7営設第2422号  
令和7年12月4日

福岡県建築都市部営繕設備課長

### 新福岡県立美術館新築工事設計図書に関する質疑回答書

3F+1,000床伏図

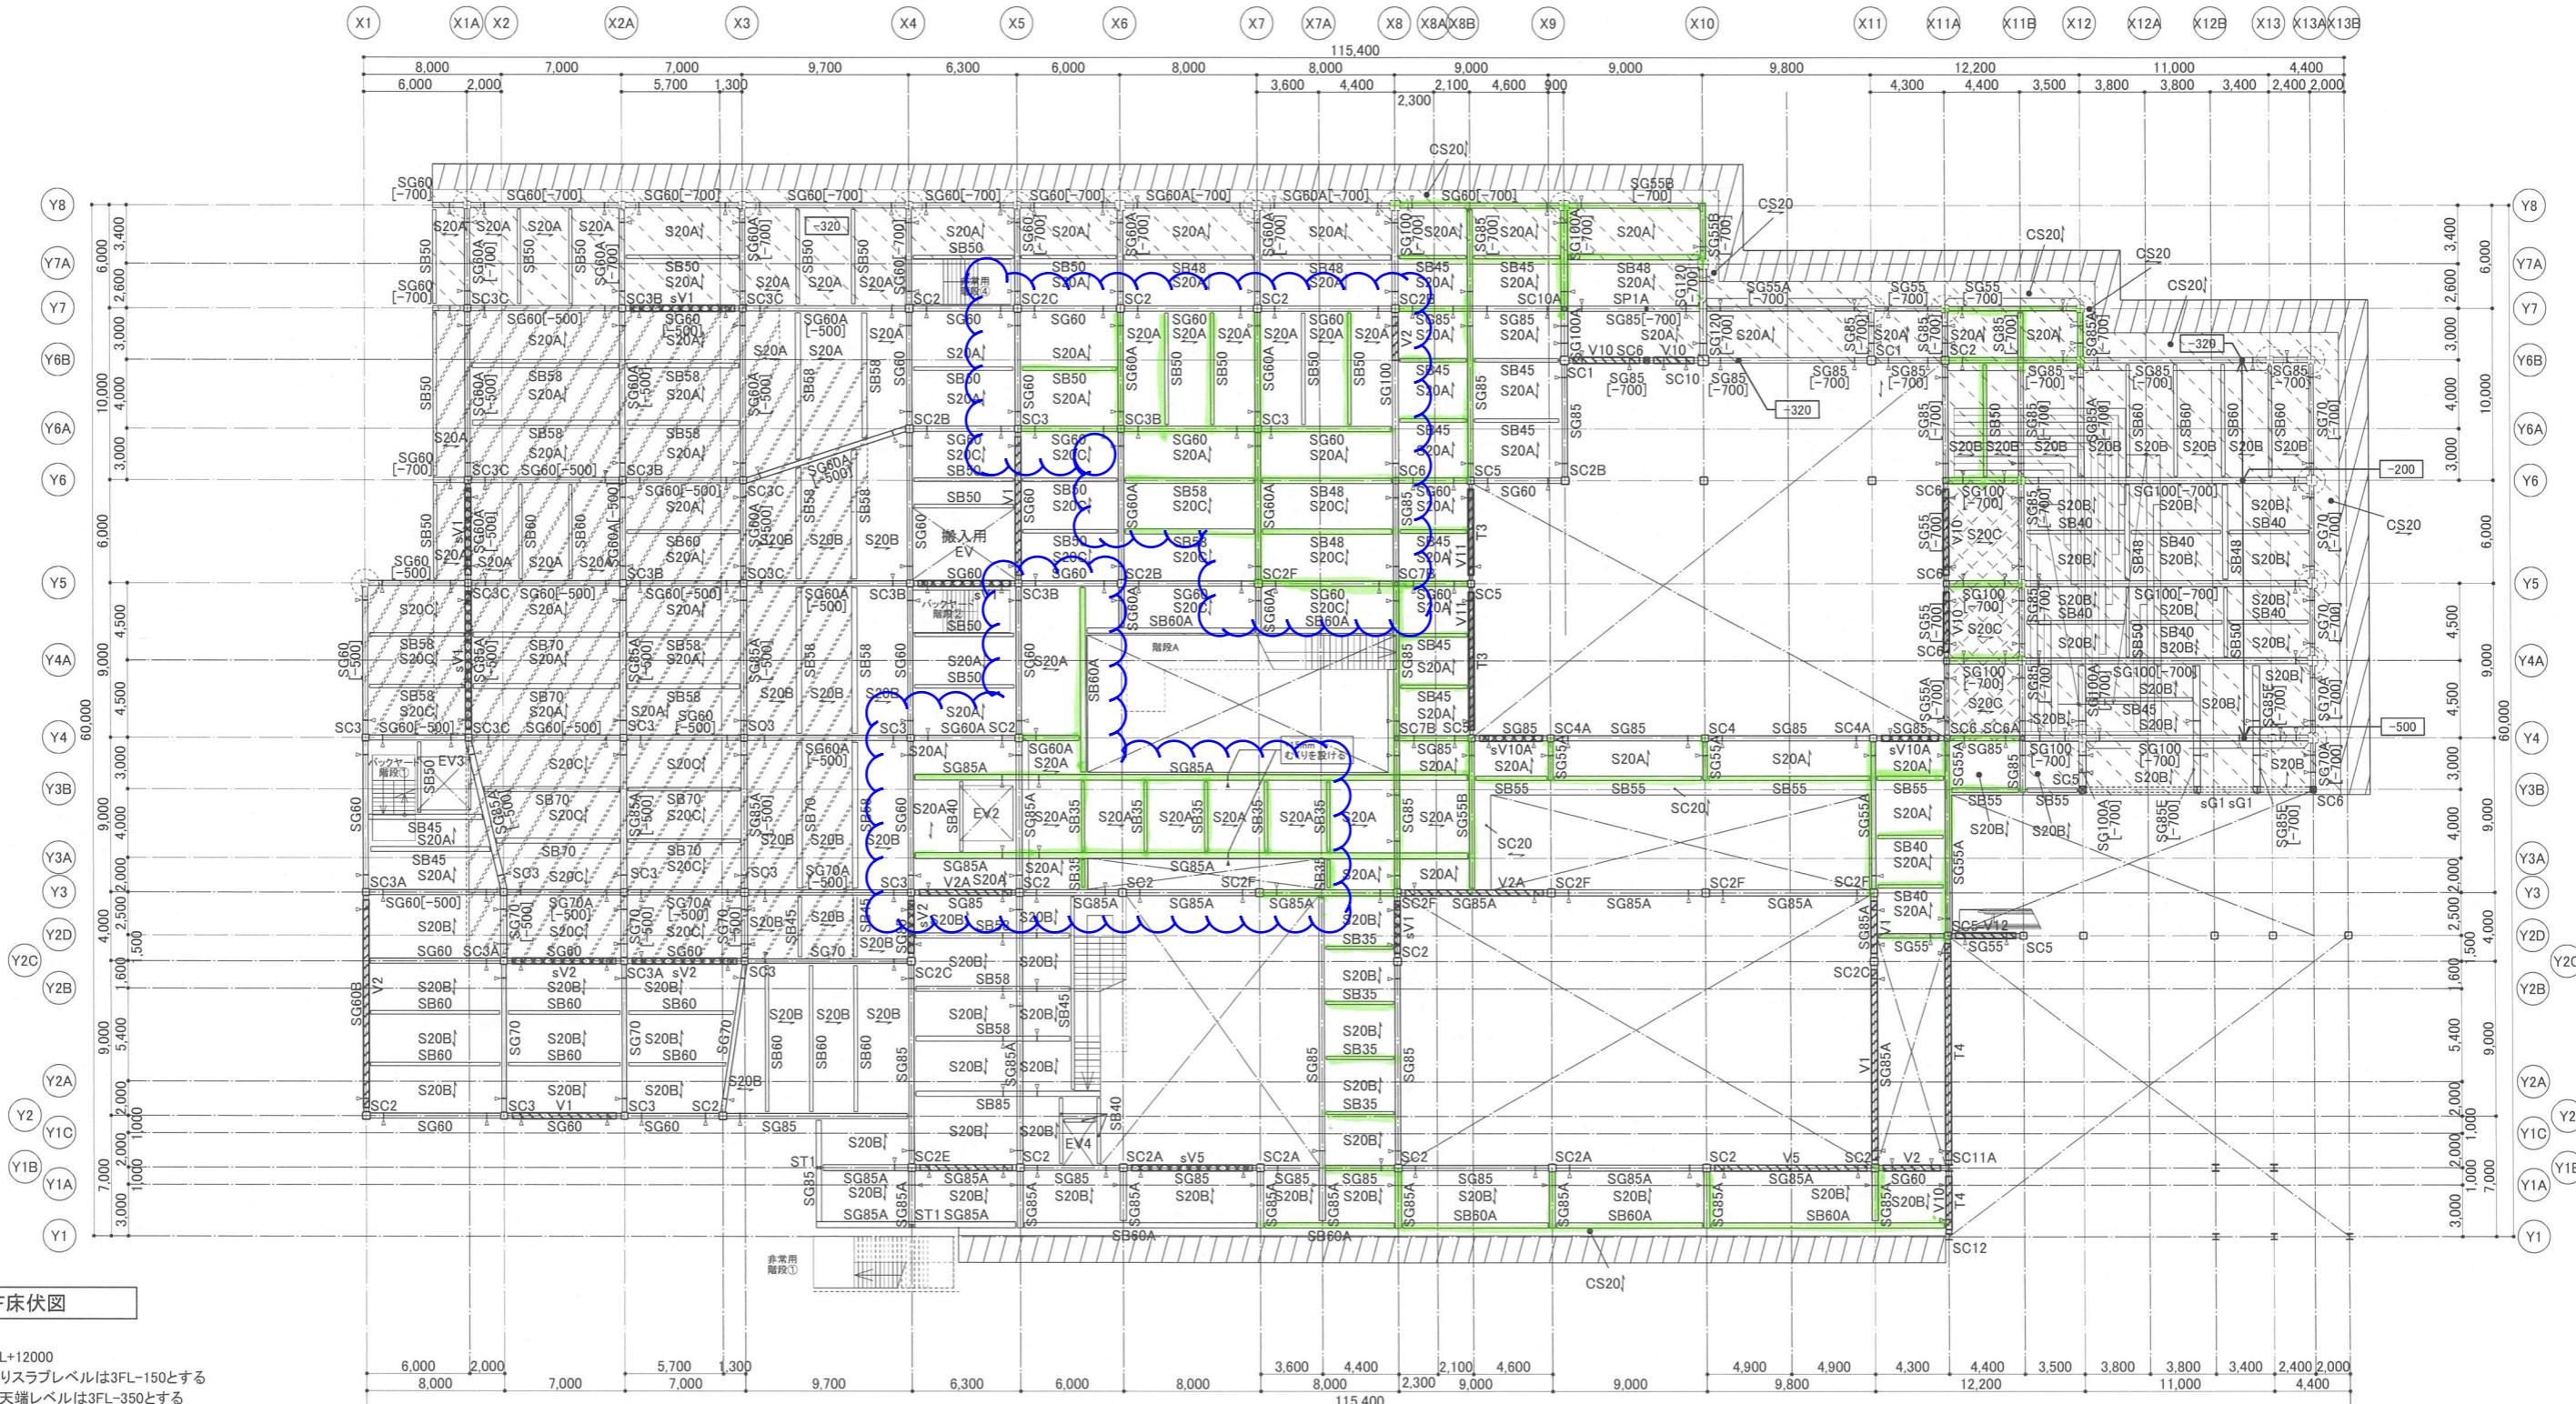
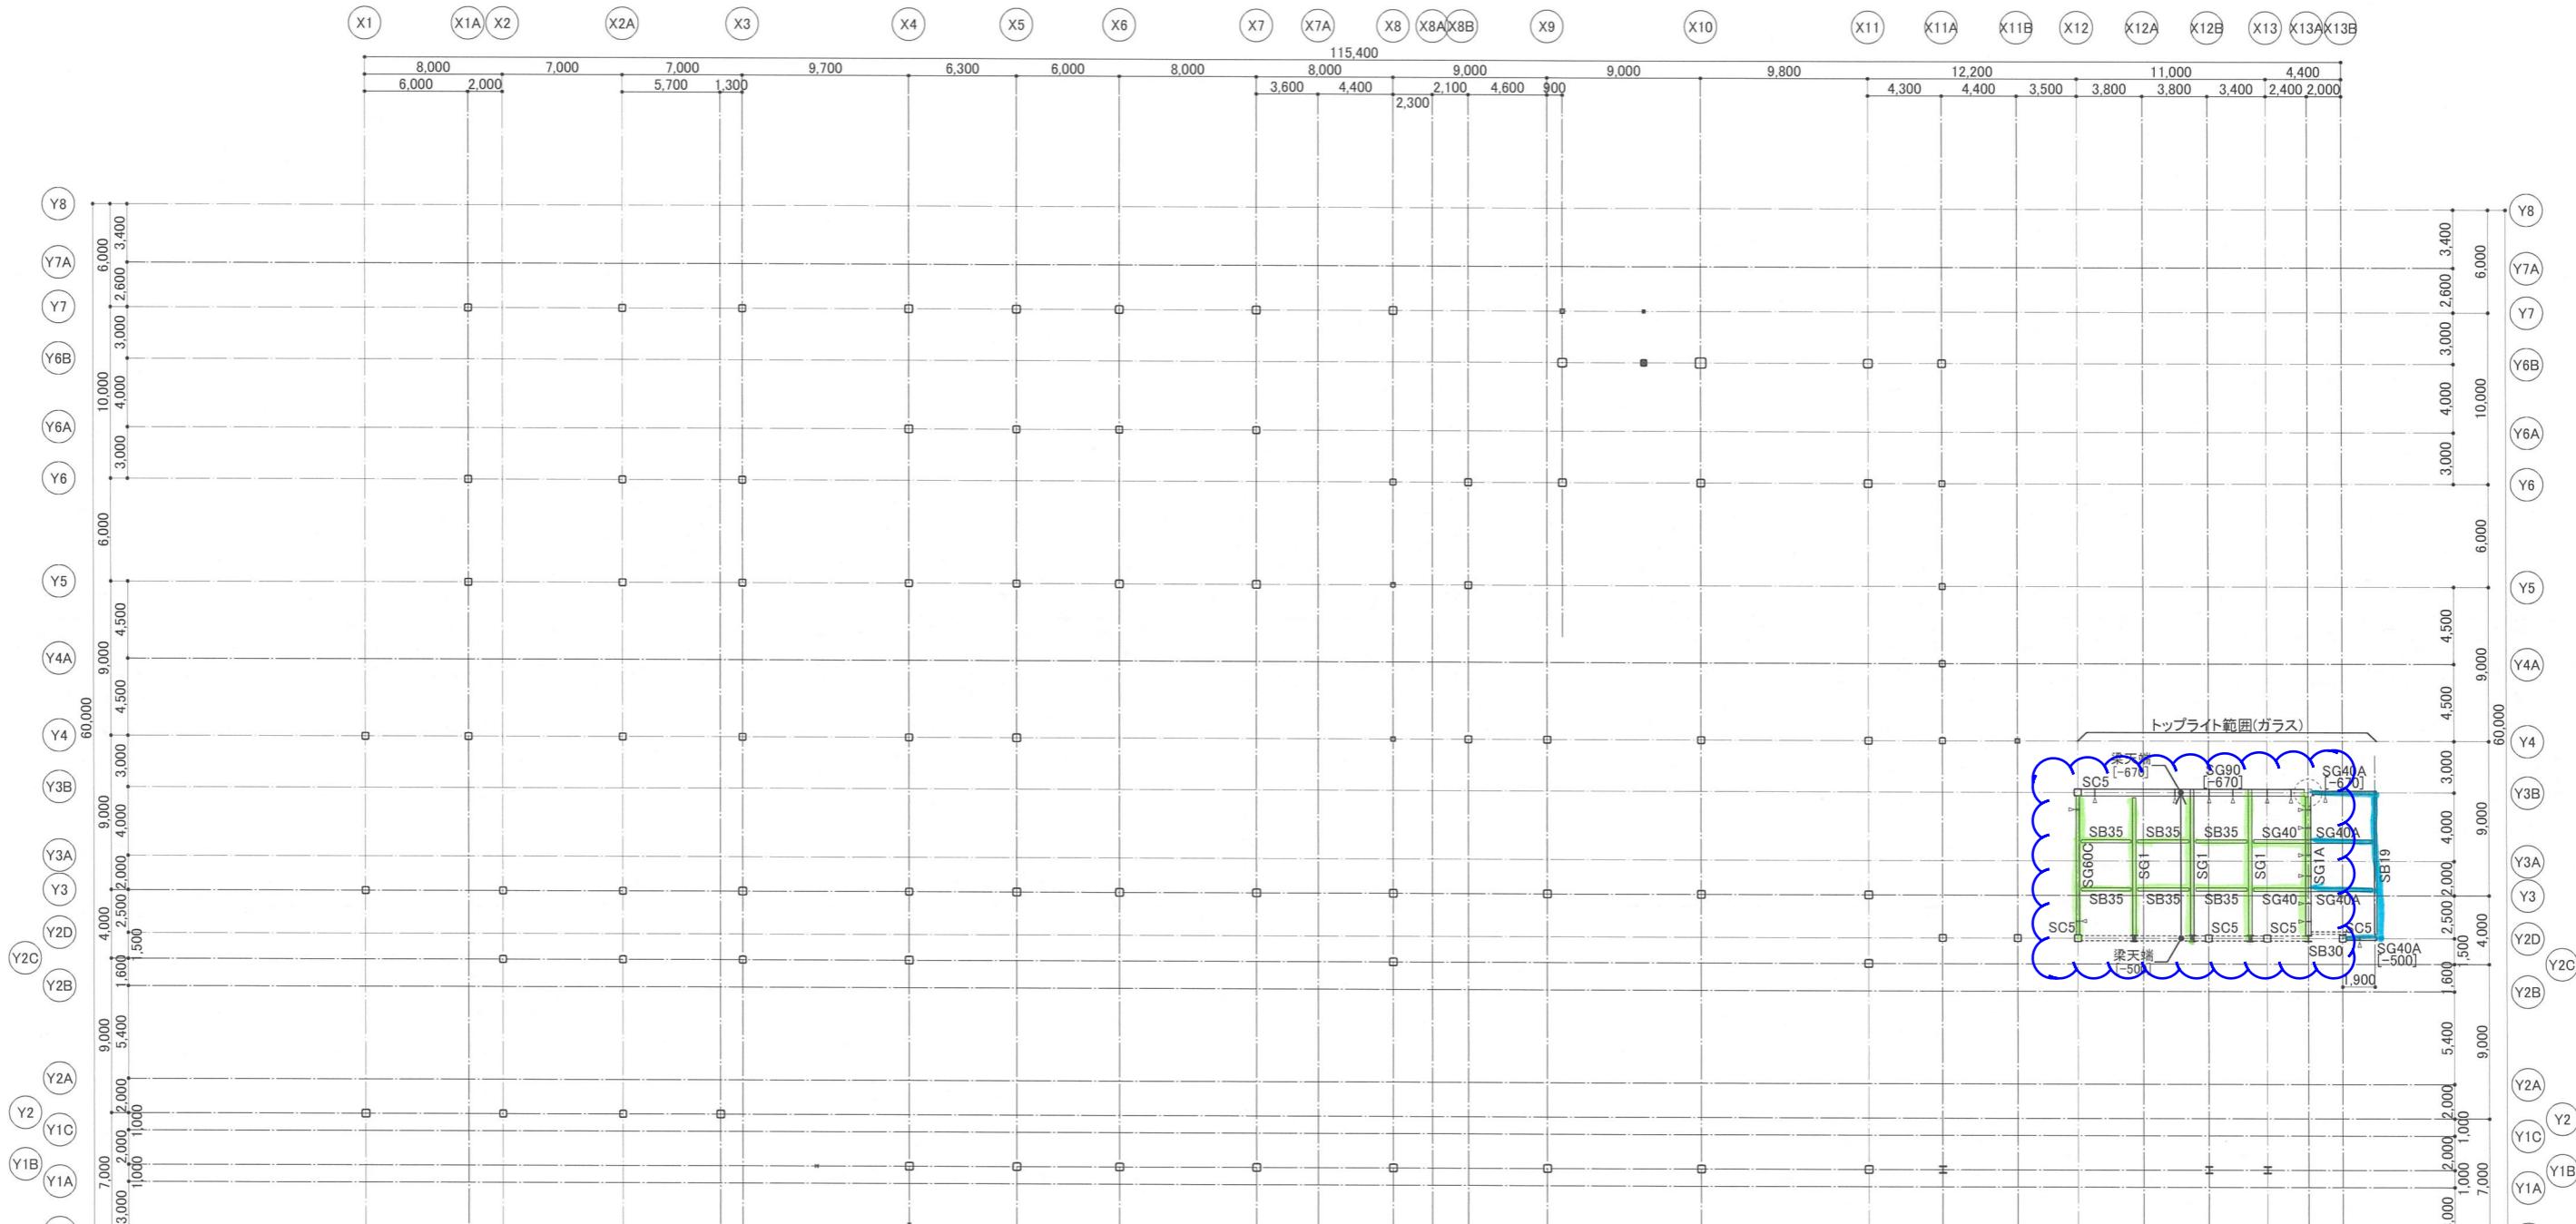
NO	図面番号	質 疑	回 答
40	設計図書 S-024 A-023-3-017-62-019-36	3F X11A～11B/Y4-4A EPS4の床レベルが、 ・伏図 3FL+1300 4FLレベル記載なし、 ・屋上テラス詳細図 FL-500 FL+2000にテッキあり(外部となる)、 ・展開図 CH6250 建具H3000、 ・平面詳細図 SL=FL-150 FL±0です。 3FLの階高及び天井面のレベル・下地を御指示下さい。	SL=FL-150で、EPS4はSL=FLとします。天井レベルはSL+1300直天とします。(屋上広場階段の踊り場下となる為。)
41	設計図書 A-011-1	蓄熱槽・汚水槽・雑水槽 タップについて、SUSタップと異なる仕様が必要となる場合、御指示下さい。	SUSタップに統一として宜しいです。
42	設計図書 A-008-7-019-25	仕上表で2F特別展示室①の床下地 鋼製床組が1.2t対応、特別展示室①(吹抜部)が1.0t対応となっていますが、X6通り中壁面で区分すると考えて宜しいでしょうか。御指示下さい。	宜しいです。
43	設計図書 A-008-7-041	仕上表で2F特別展示室①が床下地 鋼製床組が1.2t対応、特別展示室①(吹抜部)が1.0t対応となっていますが、特別詳細図鋼製床下地では特別展示室①が1.0t対応、特別展示室①(吹抜部)が1.2t対応と食い違っています。仕上表を正と考えて宜しいでしょうか。御指示下さい。	特別詳細図を正とします。
44	設計図書 A-015-12-020-8	天井伏図で2F特別展示室①に階段下直天とありますが、階段踊場がH=3000で現れると思われます。階段下段裏はSOP塗装と考え、下り壁・高さ等納まりを御指示下さい。	塗装はUPとします。高さは階段図参照ください。
45	設計図書 A-015-15-018-1-017-44	天井伏図・矩計図・展開図で2F特別展示室①(吹抜部)に昇降ハントがありますが、仕様・詳細・塗装の有無・仕様を御指示下さい。	L4000 電動ワイヤー巻取式 積載荷重160kg 0.75kw
